臺北市政府工務局大地工程處

大崙尾山林地撫育管理工作會議意見回覆

小規模塊狀整理伐作業區位置圖

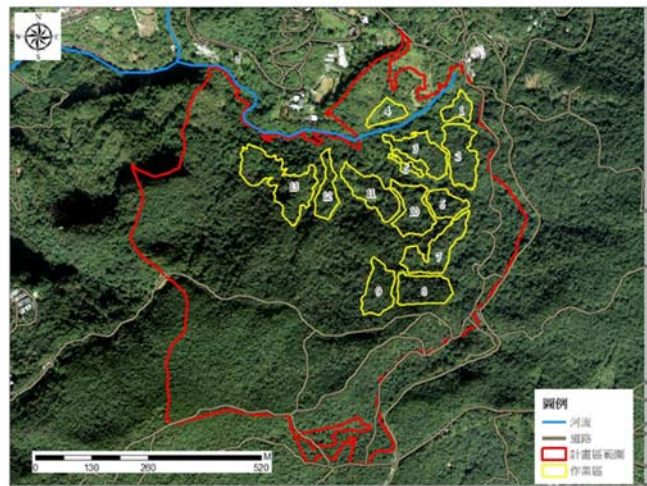
1. 首先這案子就是碳中和案，應該要有專案設計文件 PDD (Project Design Document)，包含要設定樹種，要預測20年、30年之後長多大，要設定基線，還有要如何撫育、監測、環境影響評估及社會衝擊評估，都需要進行評估，所以才要有 PDD。如果，到時候現在作業方式達不到碳中和的要求，以及砍伐範圍不是報告書寫的，那誰要負責？驗收機制是什麼？監工機制是什麼？我覺得訴求就是如此，應該要先提出 PDD 說明。

以小規模塊狀整理伐之更新作業方式，進行作業區之複層林營造，經進行現場勘查後，發現部分區域現場落差變化較大、地表石塊多、有溪溝穿越及有護坡工程等，不適宜整地造林，故經與委託單位討論後，以不違反規劃原則下，針對作業區位置進行滾動式調整。經調整後，以計畫區總面積52.70 ha 與作業區10.11 ha 作為計算。
